OGGETTO: *Progetto di un impianto eolico denominato "San Felice", costituito da 14 aerogeneratori della potenza unitaria di 6 MW, per una potenza complessiva di 84 MW, e delle relative opere di connessione alla RTN, da realizzarsi nei comuni di Monteverde (AV) e Lacedonia (AV).  
Valutazione Impatto Ambientale (PNIEC-PNRR) 10254 – OSSERVAZIONI*

prof. Antonio VELLA in qualità di legale rappresentante del Comune di MONTEVERDE (AV)

#### **TESTO DELL' OSSERVAZIONE:**

Figura 1 - impianto eolico "San Felice" segnalato in rosso

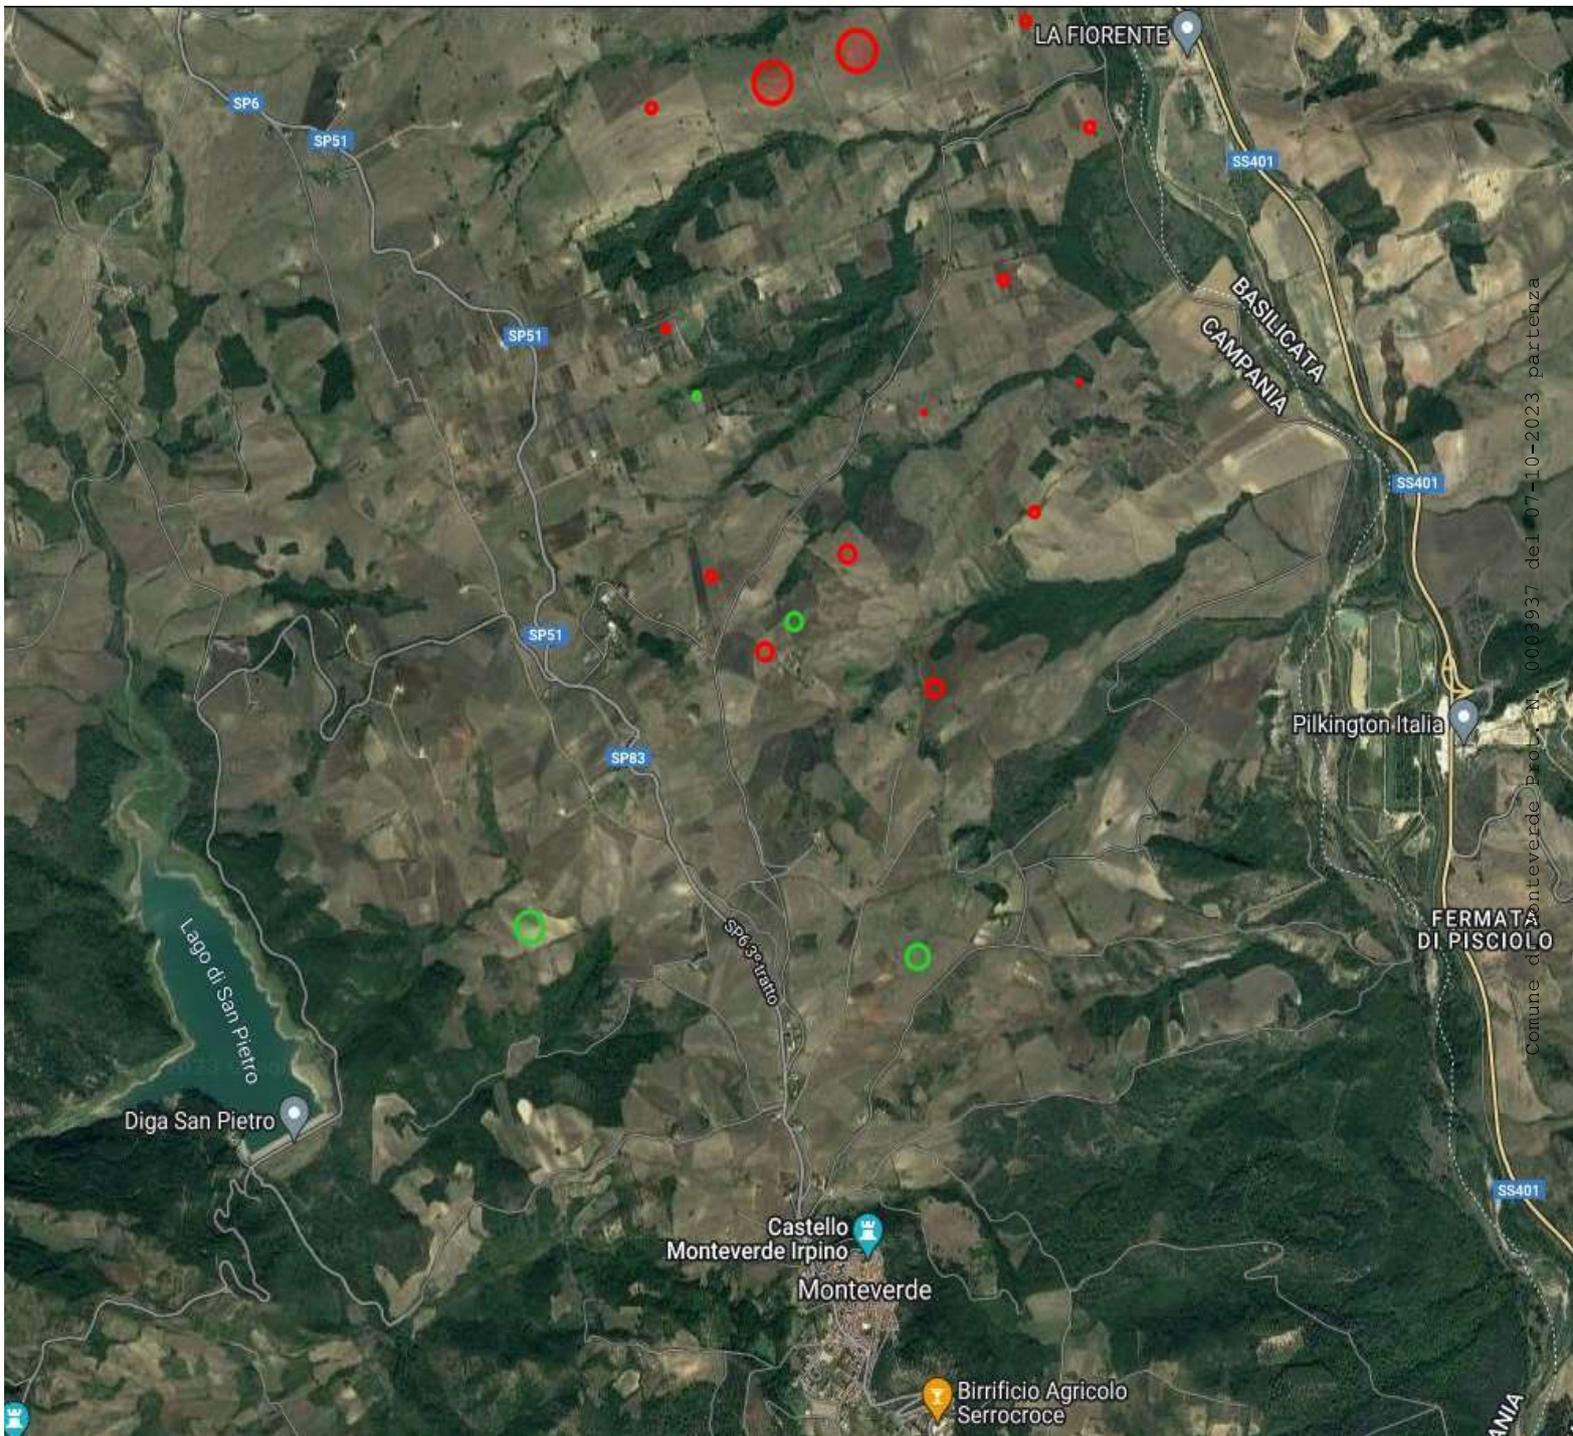
Nella documentazione di progetto non è rinvenibile, alcun allegato che consenta la visione complessiva degli insediamenti eolici nella zona e consenta di **valutare nella necessaria interezza tutti gli impatti cumulativi**

**né viene attentamente valutato l'impatto CUMULATIVO con i seguenti progetti in istruttoria:**

Figura 5 Immagine dal sito *Vincoli in Rete – MiC*

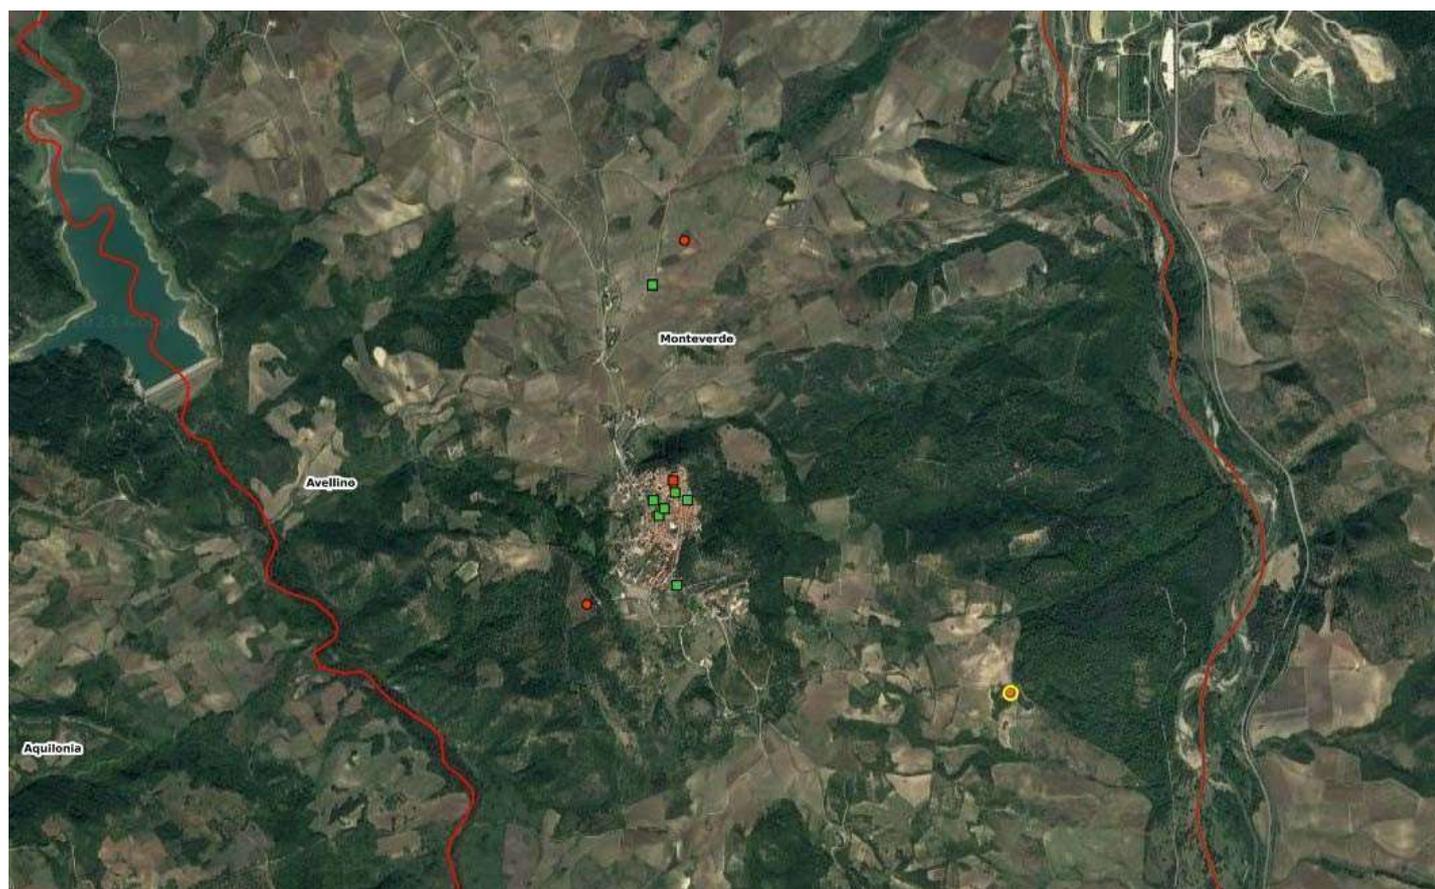
1) Il proponente nel definire l'"Area di intervento dell'impianto eolico" come esente da beni architettonici vincolati o aree archeologiche ecc. omette di esporre che nell' **Area di impatto** dell'impianto eolico sono presenti numerosi beni architettonici vincolati ai sensi del D.Lgs. 42/2004, laddove le risultanze degli studi disponibili mostrano la zona intessuta da una fitta rete di beni culturali, e trovano conferma in archivi ufficiali (a solo titolo di esempio: <http://vincoliinrete.beniculturali.it/> .
